Avis IRSN/2017-00200

Objet : CEA/Cadarache
INB n° 92 - Installation Phébus
Évacuation des éléments combustibles irradiés de l'installation

Annexe 1 à l'Avis IRSN/2017-00200 du 20 juin 2017
Schémas des équipements implantés dans le hall réacteur

Poste de préparation de l'IR800 avec l'emballage

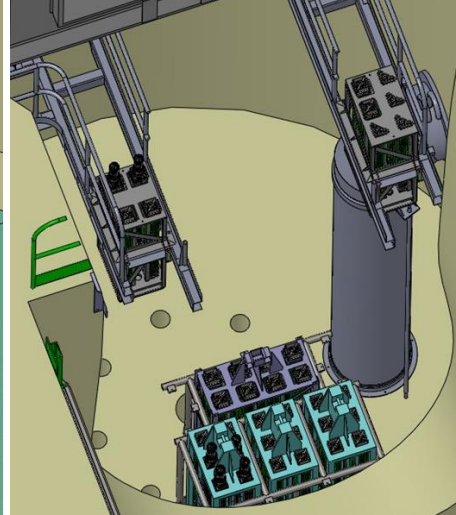
Le CEA a vérifié la résistance du poste de préparation en cas de séisme. L'IRSN relève toutefois que les charges d'exploitation de la passerelle n'ont pas été prises en compte dans l'étude réalisée. Au regard des marges relativement faibles identifiées dans les « réhausses » des pieds de la passerelle, l'IRSN considère que la masse totale de la passerelle incluant les charges d'exploitation de celle-ci devrait être limitée. Ce point fait l'objet de l'observation n° 2 formulée en annexe 3 au présent avis.

L'IRSN estime que le CEA devrait limiter à 1200 kg la masse totale de la passerelle du poste de préparation de l'emballage IR800 avec ses charges d'exploitation.

Entreposages d'ECI dans la piscine du réacteur (râtelier et passerelle)

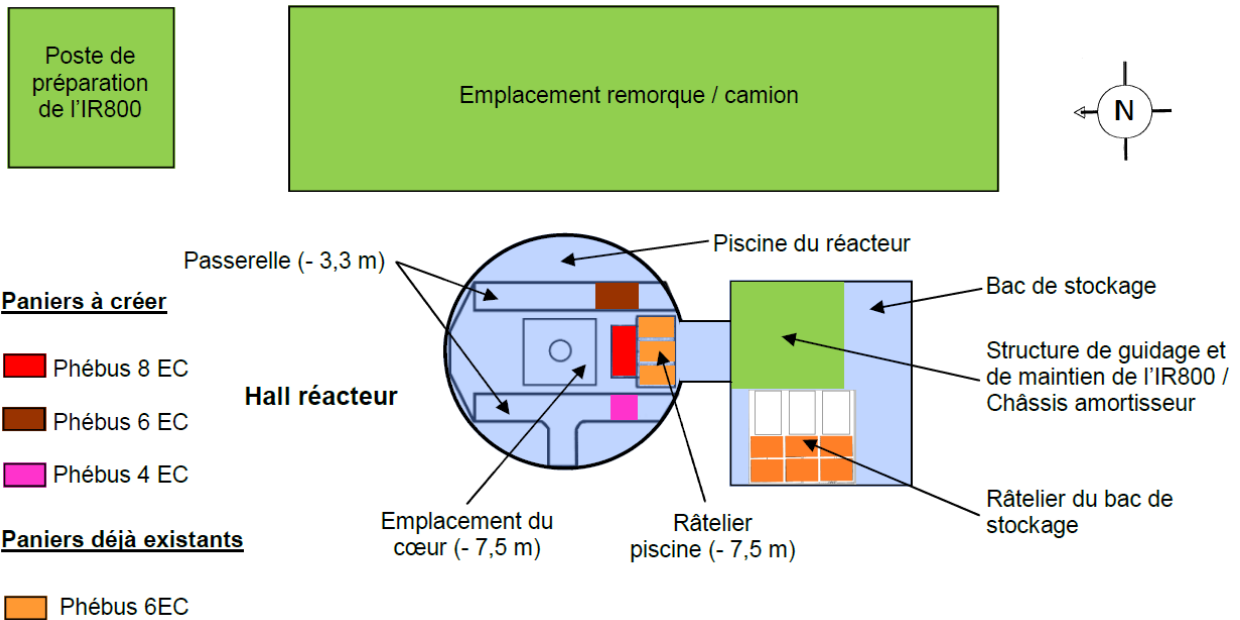
Le râtelier d’entreposage d’EC actuellement en place dans la piscine du réacteur peut recevoir trois paniers Phébus pouvant accueillir chacun six EC et un panier pour l’entreposage de blocs réflecteurs (ces derniers étaient utilisés lors du fonctionnement du réacteur). Afin d’augmenter la capacité d’entreposage dans la piscine du réacteur, le CEA prévoit d’ajouter un panier pouvant contenir huit EC, placé dans le logement du panier des blocs réflecteurs, sans que cela induise un dépassement de la masse admissible du râtelier qui aurait pu remettre en cause le comportement mécanique de ce dernier. **Les dispositions retenues par le CEA pour le dimensionnement de ce panier, notamment à l’égard des risques liés au séisme, sont satisfaisantes.** Toutefois, l’IRSN considère que les EC entreposés dans ce panier pourraient, au regard des caractéristiques dimensionnelles des entreposages transmises au cours de l’instruction, se trouver à une distance inférieure à 40 cm des blocs réflecteurs positionnés autour de l’emplacement du cœur, ce qui conduirait à ne pas respecter l’exigence de sûreté mentionnée dans les règles générales d’exploitation (RGE) de l’installation. **Ce point fait l’objet de la recommandation n°1 formulée en annexe 2 au présent avis.**

En complément du nouveau panier du râtelier de la piscine réacteur, le CEA prévoit de modifier la passerelle de la piscine du réacteur pour y installer deux nouveaux paniers contenant respectivement quatre et six EC (cf. annexe 1 au présent avis). Le CEA a réalisé une étude visant à vérifier le comportement de cette passerelle modifiée en cas de séisme. L’IRSN relève que, dans cette étude, l’eau de la piscine dans laquelle se trouve la passerelle n’a pas été prise en compte, alors que ceci est susceptible de modifier les accélérations qu’elle subirait en cas de séisme. Cela pourrait conduire à dépasser la contrainte maximale admissible dans certaines parties mécaniques de la passerelle et donc mettre en cause le comportement de celle-ci en cas de séisme. **Aussi, l’IRSN considère que le CEA doit s’assurer que la prise en compte de l’eau n’est pas susceptible de mettre en cause la résistance au séisme de la passerelle. Ceci fait l’objet de la recommandation n°2 formulée en annexe 2 au présent avis.**

chargement des paniers de la passerelle. Il a ensuite déterminé le niveau d'eau minimal qui devait être maintenu dans la piscine pour permettre de classer les zones situées à proximité de la piscine du réacteur en « zone contrôlée verte » pour les entreposages et en « zone contrôlée jaune » lors des opérations de chargement (niveau minimal d'eau dans la piscine de - 1,7 m et - 1,1 m respectivement). Le niveau d'eau minimal mentionné dans les RGE étant de - 3,8 m lorsque le réacteur est à l'arrêt, l'IRSN considère que le CEA doit modifier les RGE pour tenir compte de l'entreposage d'ECI sur la passerelle de la piscine réacteur. Ce point fait l'objet de la recommandation n° 3 formulée en annexe 2 au présent avis.

L'IRSN recommande que le CEA s'assure que la configuration d'entreposage prévue dans la piscine du réacteur ne remet pas en cause le respect d'une distance minimale de 40 cm entre les blocs réflecteurs du cœur et les éléments combustibles spécifiée dans les règles générales d'exploitation de l'INB n° 92. Le cas échéant, le CEA transmettra une demande d'autorisation de modification des règles générales d'exploitation accompagnée d'une justification que la distance effective qui sépare les blocs réflecteurs du cœur et les éléments combustibles ne remet pas en cause la sous-criticité de la piscine.

L'IRSN recommande que le CEA s'assure que la prise en compte de l'eau de la piscine dans l'étude du comportement de la passerelle en cas de séisme n'est pas de nature à conduire à un dépassement des contraintes admissibles dans l'acier de la passerelle, susceptible de mettre en cause sa résistance en cas de séisme. Le cas échéant, le CEA précisera les dispositions retenues pour assurer cette résistance.

L'IRSN recommande que le CEA précise, dans les règles générales d'exploitation de l'INB n° 92, le niveau d'eau minimal de la piscine réacteur pour respecter le zonage radiologique prévu, d'une part lorsque des éléments combustibles sont entreposés dans les paniers de la « passerelle - 3,3 m », d'autre part lors des opérations de remplissage de ces derniers par des ECI.
